Affidamento a Contraente Generale dei "Lavori di ammodernamento del tratto Palermo - Lercara Friddi, lotto funzionale dal km 14,4 (km. 0,0 del Lotto 2) compreso il tratto di raccordo della rotatoria Bolognetta, al km 48,0 (km. 33,6 del Lotto 2 - Svincolo Manganaro incluso) compresi i raccordi con le attuali SS n.189 e SS n.121

- PERIZIA DI VARIANTE N.3 -

ELABORATI GENERALI INQUADRAMENTO GENERALE Relazione d'inquadramento tecnico economico della Variante

Codice elaborato:	OPERA	ARGOMENTO	DOC. E PROG.	FASE	REVISIONE
PA17/08	PV	XX	RT03	6	1

Figura 51 - Stralcio planimetrico degli interventi

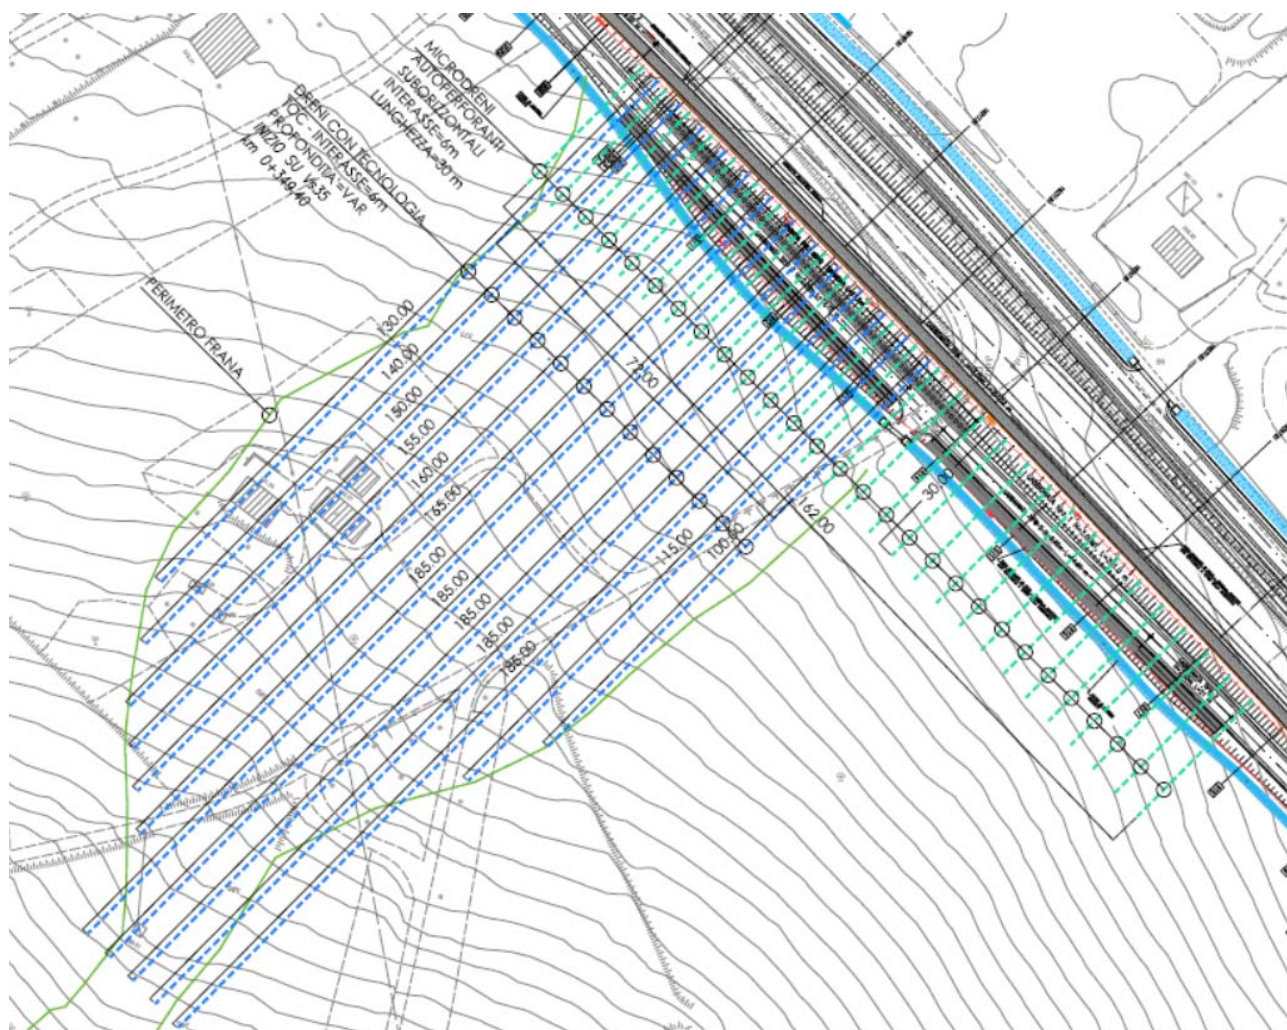
- il primo ordine costituito da dreni profondi di lunghezza variabile (superiore a 100 m) ad un interasse pari a 6.0 m, che pertanto attraversano tutto il corpo di frana e verranno realizzati mediante l'innovativa tecnologia delle perforazioni direzionate teleguidate (TOC): sistema di perforazione che consiste nella realizzazione di una trivellazione, applicabile in materiali di qualsiasi natura, mediante una testa orientabile pilotata dalla superficie tramite strumentazione elettronica che consente di monitorare e modificare quota e direzione durante la perforazione. Queste linee drenanti saranno caratterizzate da un primo tratto rettilineo di lunghezza di circa 60 m ed inclinazione di 3° sull'orizzontale, e da un secondo tratto curvilineo, avente un raggio di curvatura di circa 300 m.

- ■ ■ ■ ■ dreni suborizzontali da 30,0m: diametro perforazione 110 mm
tubo filtrante in pvc a scanalature longitudinali diametro nominale 90 mm

- ■ ■ ■ ■ dreni con tecnologia TOC: perforazione orizzontale direzionata 150 mm
tubo in HDPE diametro esterno 110 mm.
